札幌圏都市計画
道路の変更（案）
（市決定）

3・4・155 清田中央通
3・4・609 清田南通

令和6年11月
札幌市まちづくり政策局総合交通計画部

札幌圏都市計画道路の変更（札幌市決定）

3・4・155 清田中央通
代表断面

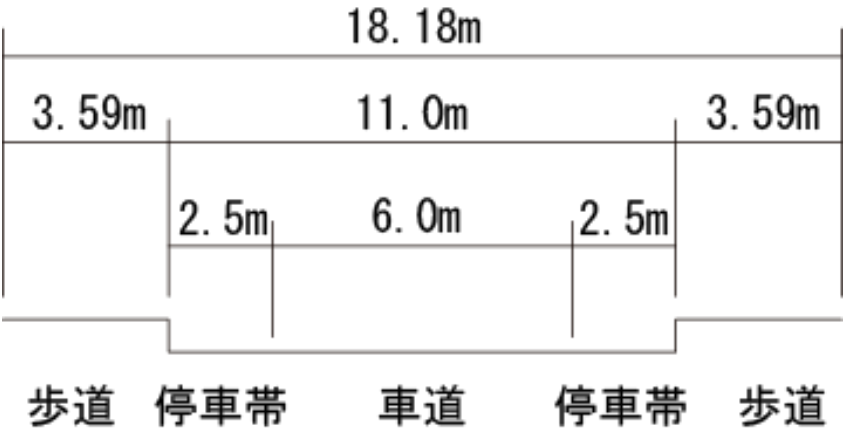
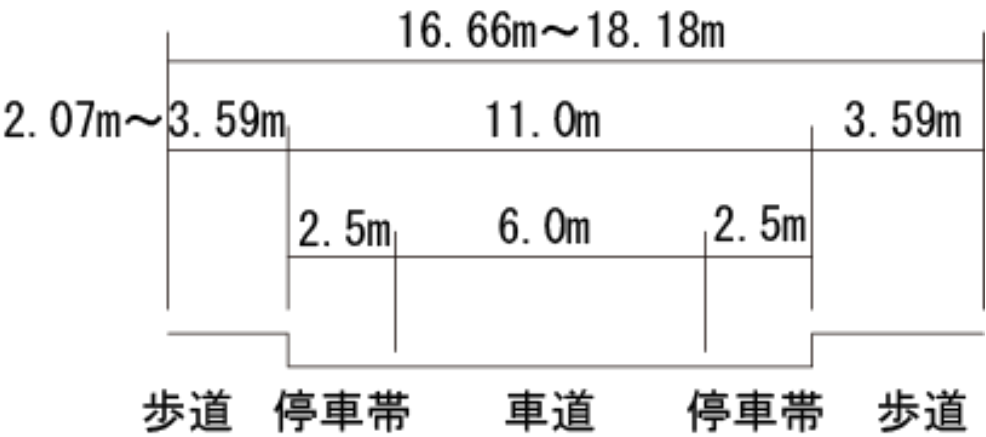
3・4・155 清田中央通の未整備区間である「清田団地 29 号線～清田団地 27 号線」、「清田 6 条 1・2 丁目 1 号線～清田 7 条 1 丁目 5 号線」、「清田元町区画整理 7 号線～清田元町区画整理 3 号線」区間の屈曲部及び終点部について、「札幌市都市計画道路の見直し方針」（平成 20 年 3 月策定）に基づき検討を行ったところ、道路構造令に基づく最小幅員及び曲線半径が確保されていることから、現況道路において都市計画道路の機能が概ね確保されていると判断し、現況に合わせた区域に変更するものである。

新		旧		変更内容
番 号	路線名	番 号	路線名	
3・4・155	清田中央通	3・4・155	清田中央通	線形の変更 一部幅員の縮小変更 (18.18m→16.66～18.18m、 変更区間 L=約 100m) 一部区域の変更
3・4・609	清田南通	3・4・609	清田南通	一部幅員の変更 (21.0～31.07m→21.0～28.07m 変更区間 L=約 20m)

3・4・609 清田南通
代表断面

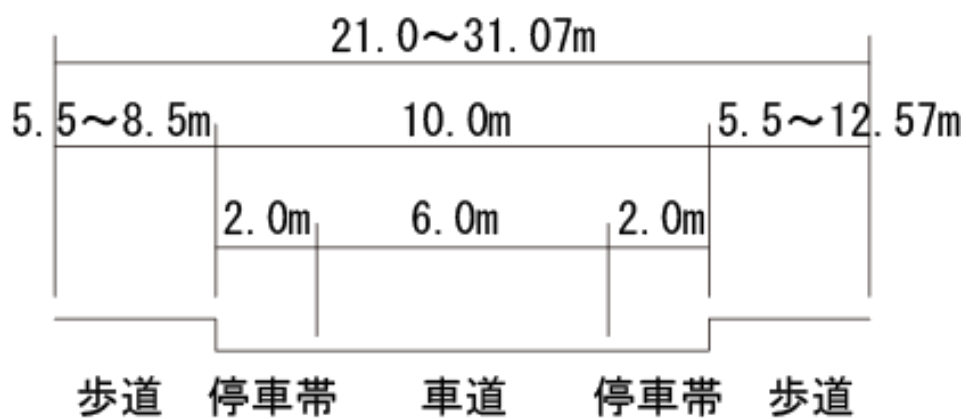
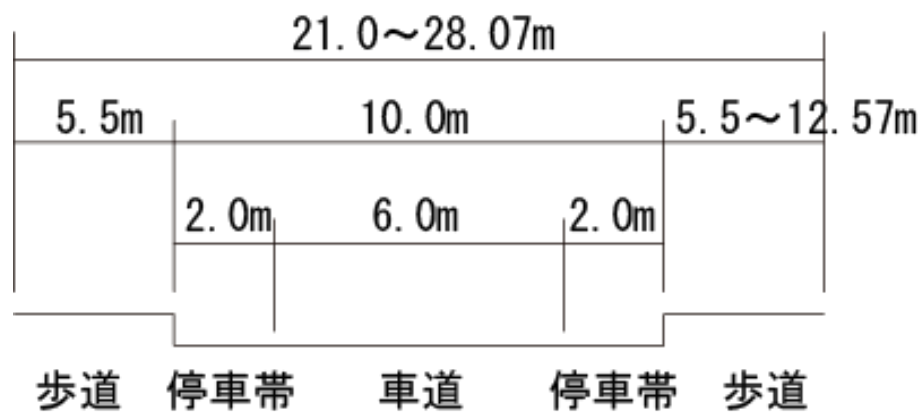
また、3・4・609 清田南通の起点部については、未整備部分の整合を取るため、一部区域の変更を行う。
